Dodatek č. 4 Smlouvy o dílo

2.1. Smluvní strany uzavřely dne 15. 12. 2021 smlouvu o dílo v rámci Operačního programu Životní prostředí 2014 - 2020 projektu s názvem „**TUL-Rekonstrukce objektu KTV – TUL Harcov, včetně zlepšení tepelné ochrany a snížení energetické náročnosti objektu**“ a dále je spolufinancován Ministerstvem školství, mládeže a tělovýchovy, na základě výsledků veřejné zakázky na stavební práce „**097_Lo_TUL-Rekonstrukce objektu KTV – TUL Harcov, včetně zlepšení tepelné ochrany a snížení energetické náročnosti objektu**“ (dále jen „smlouva o dílo“).

2.2. Předmětem tohoto dodatku je dohoda smluvních stran o realizaci změn vyplývajících z jednotlivých Technických listů změny (TLZ) č. 31 - 56, které si smluvní strany před podpisem tohoto dodatku odsouhlasily. Kopie uvedených TLZ vč. změnových listů jsou součástí tohoto dodatku jakožto jeho příloha.

HORNÍ HALA - POHLED ZE SEVERU
čelní plocha 166,68 m²
římsa 12,9 m²
celkem 179,58 m²

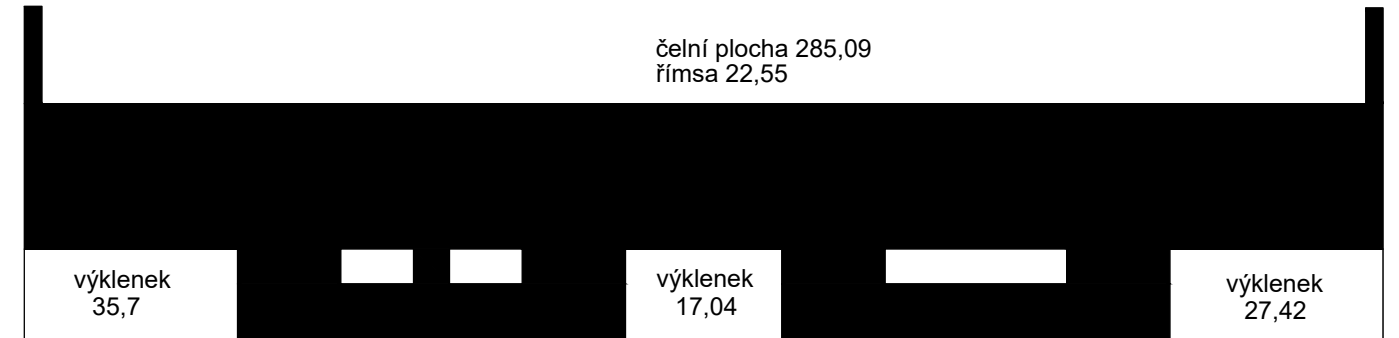
Akce: zjištění rozsahu skutečného provedení zateplení objektu
